Title - Sujet Bay 3 Refit				
Solicitation No N° de l'invitation		Amendment No N° modif.		
9F023-200546/A		007		
Client Reference No N° de référence du client		Date		
20200546		2022-01-06		
GETS Reference No N° de réf	érence de SEAG			
PW-\$\$FG-380-80685				
File No N° de dossier	CCC No./N° CCC - FMS No./N° VME			
Fg380.9F023-200546				
Solicitation Closes - L'invitation prend fin				
at - à 02:00 PM	Eastern Standard Time EST			
on - le 2022-01-21	Heure Normale du l'Est HNE			
F.O.B F.A.B.				
Plant-Usine: Destination: Other-Autre:				
Address Enquiries to: - Adresser toutes questions à:			Buyer Id - Id de l'acheteur	
Turner, Jason			fg380	
Telephone No N° de téléphone			No N° de FAX	
(343) 574-2818 ()			-	
Destination - of Goods, Service Destination - des biens, service

La modification 007 est émise pour les éléments suivants :

(1) Questions et Réponses

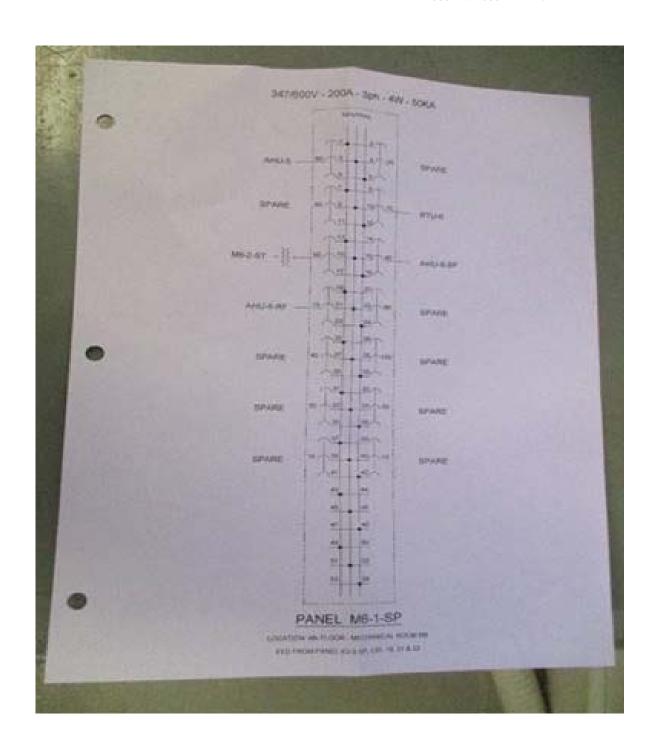
Question 5 : Pour le panneau M6-1-SP, nous devons connaître la marque et le modèle du panneau et la valeur KA des deux disjoncteurs de 150 ampères ?

Réponse 5 : Voir les photos ci-dessous
